Detaljplan för

Odlaren 1:93 mfl.

Sammanställning av synpunkter från samråd

Figur 3. Det behövs avskärande diken enligt röd markering.
 Det behövs avskärande diken enligt röd markering i figur 4.

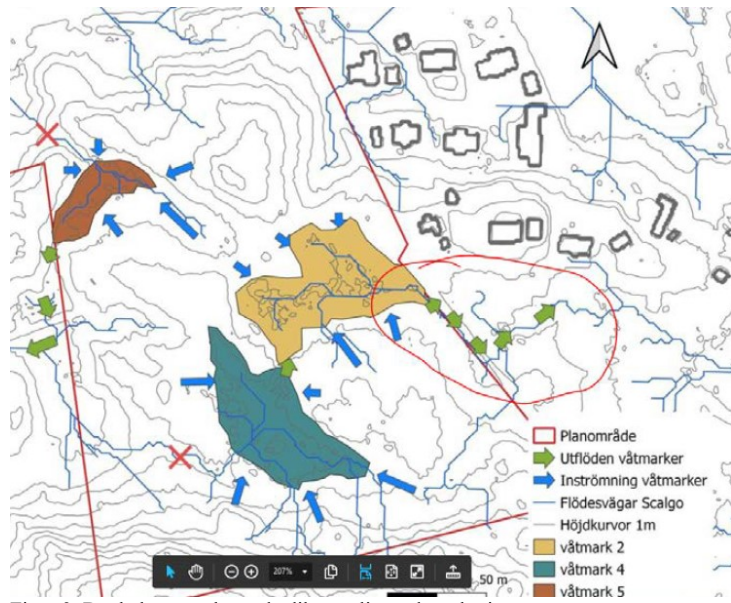
Det krävs en uppdatering av dagvattenutredningen efter nya planförslaget. Det finns inga avsatta ytor eller planbestämmelser som säkerställer dagvattenhanteringen. I dagvattenutredningen ska skyfallshantering ingå, det krävs en höjdsättningsplan för vägområdet för att kunna säkerställa skyfallshantering. Även om dagvatten från fastigheter ska hanteras lokalt måste det finnas utredda åtgärdsförslag som visar att reningskrav uppnås. Dagvattenutredningen bör även redovisa hur dagvatten från vägområdet ska hanteras så att det går att säkerställa tillräckligt markreservat för vägområde. Det krävs grundvattennivåmätningar i områdena där åtgärder för dagvattenhantering planeras samt i ledningsstråken för att säkerställa att ledningarna anläggs med korrekt metod. Det krävs även en utförlig geoteknisk undersökning i ledningsstråken och där dagvattnet ska hanteras då det är dåliga markförhållanden (torvmark). EEM vet inte hur våtmark 2 avvattats i dagsläget, finns det en ledning? Det står i våtmarksutredningen att schakterna ska göras täta men det är viktigt att det framgår hur utströmningsområdet från våtmark 2 ska säkras, se röd markering i figur 3.

Planhandlingarna har kompletterats med en ny dagvatten- och dikesutredning som utförts av Tyréns 2023, som ger förslag på hur dagvattenhanteringen i området kan lösas. Vidare har även en förprojektering av gator i området tagits fram som används som underlag i dagvattenutredningen.
